Mission régionale d'autorité environnementale
ÎLE-DE-FRANCE

Avis délégué
sur le projet de plan local d'urbanisme (PLU) de
La Chapelle-Gauthier (77) à l'occasion de sa révision

N°MRAe APPIF-2022-013
en date du 02/03/2022

Figure 1: Source : OAP, p. 11

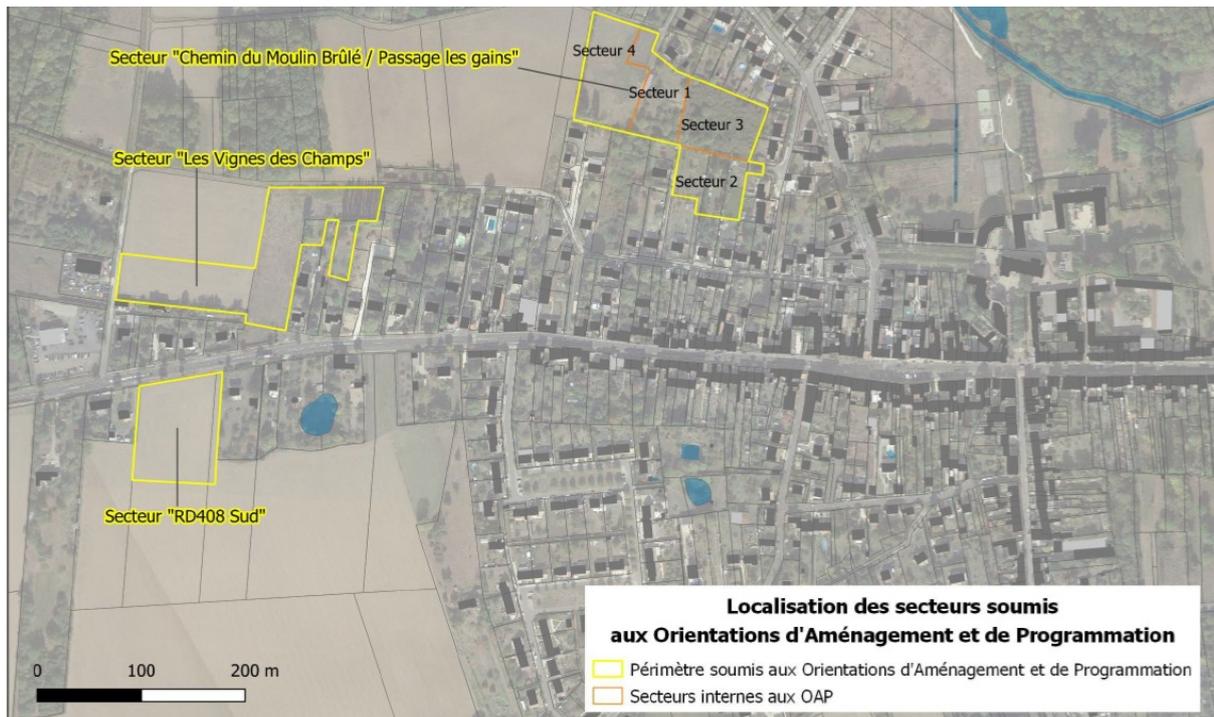
- La seconde OAP sectorielle porte sur le secteur « *Chemin du Moulin Brulé / Passage les Gains* », divisé en quatre sous-secteurs n°1 (0,4 ha), 2 (0,4 ha), 3 (0,5 ha) et 4 (0,5 ha). Cette OAP s'accompagne d'une ouverture à l'urbanisation de 0,4 ha (modification de 2AU en 1AU sur le sous-secteur n°1), le sous-secteur n°2 restant classé en UB et les sous-secteurs n°3 et 4 en 2AU (secteurs à urbaniser à usage d'habitat non encore ouverts à l'urbanisation). 15 logements, dont la production est présentée en densification, sont prévus sur les sous-secteurs n°1 et 2.
